Gaubenanschlüsse korrigiert.

MAIN01-A01 weiterführen.

Zwei belegte Hauptneigungen.

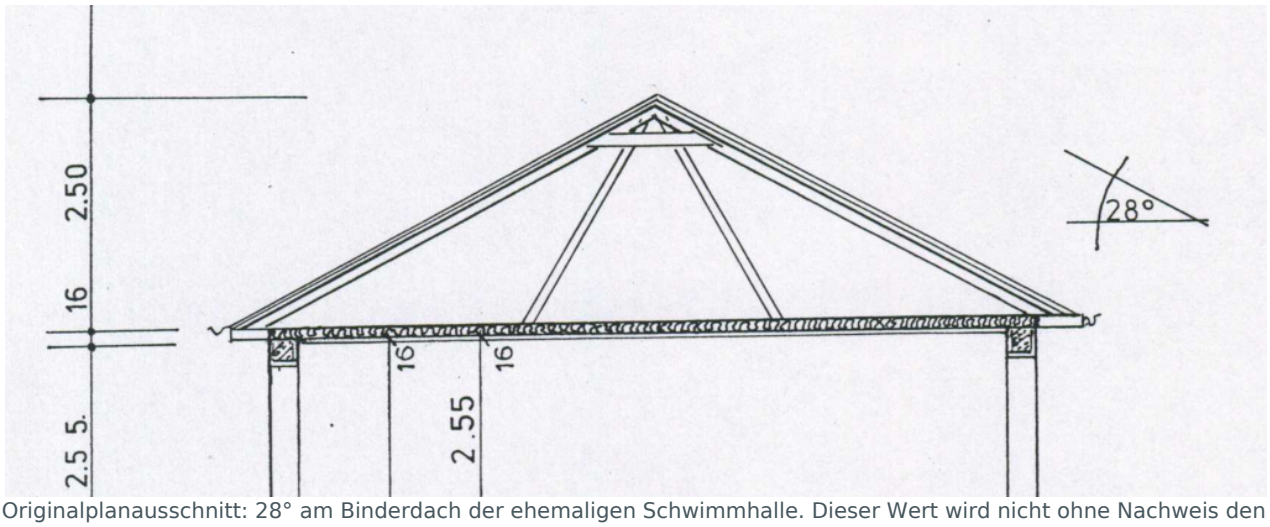
45° im Hauptdach und 28° am Dach der ehemaligen Schwimmhalle. Beide Werte waren bereits im MAIN01-Datensatz enthalten; auch die tatsächlich berechneten Dachflächen haben diese Neigungen.

Wichtig: „Zwei Hauptneigungen“ heißt nicht, dass jede kleine Dachfläche 45° oder 28° haben muss. Die Gauben, die Garagenhülle und die Balkonzugangshaube enthalten weitere, bisher nicht numerisch belegte Modellwinkel.

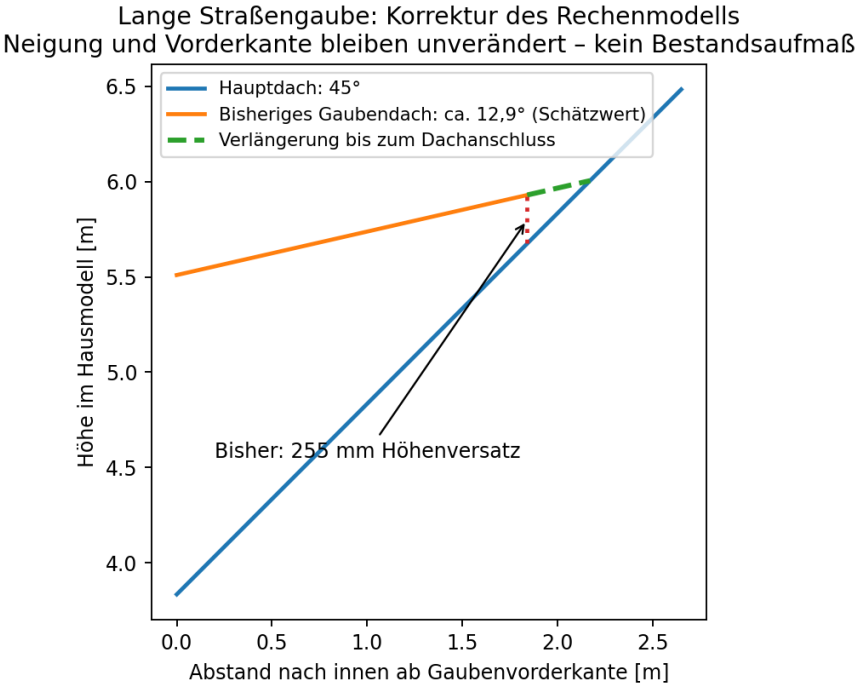
Die drei hinteren Gaubendachkanten lagen im alten Rechenmodell 255 bzw. 265 mm oberhalb der dortigen Hauptdachfläche. Eine feste hintere Höhe von 5.930 mm hatte eine geometrische Stufe erzeugt.

Modell-ID	Winkel: alte Näherung	Alter Höhenversatz	Neuer Nahtversatz
GAUBE_WEST	ca. 12,7°	255 mm	rechnerisch 0
GAUBE_OST	ca. 15,7°	265 mm	rechnerisch 0
GAUBE_SUED	ca. 12,9°	255 mm	rechnerisch 0

Die neuen Hinterkanten liegen in X/Y etwa 329, 369 und 330 mm weiter dachaufwärts. Das sind Ergebnisse der Modellkorrektur, keine abgelesenen oder neu gemessenen Baumaße. Der einzelne Nahtversatz wird an allen Wirtsflächen-Gebietswechseln geprüft.

Korrektur: Vorderkante, Vorderhöhe, Breite und bisherige geschätzte Gaubenneigung bleiben erhalten. Die hintere Ausdehnung ergibt sich nun aus dem Schnitt mit der vorhandenen Wirtsdachfläche. Seitenwangen verwenden denselben Anschluss; künstliche Rückverschlusswände entfallen.
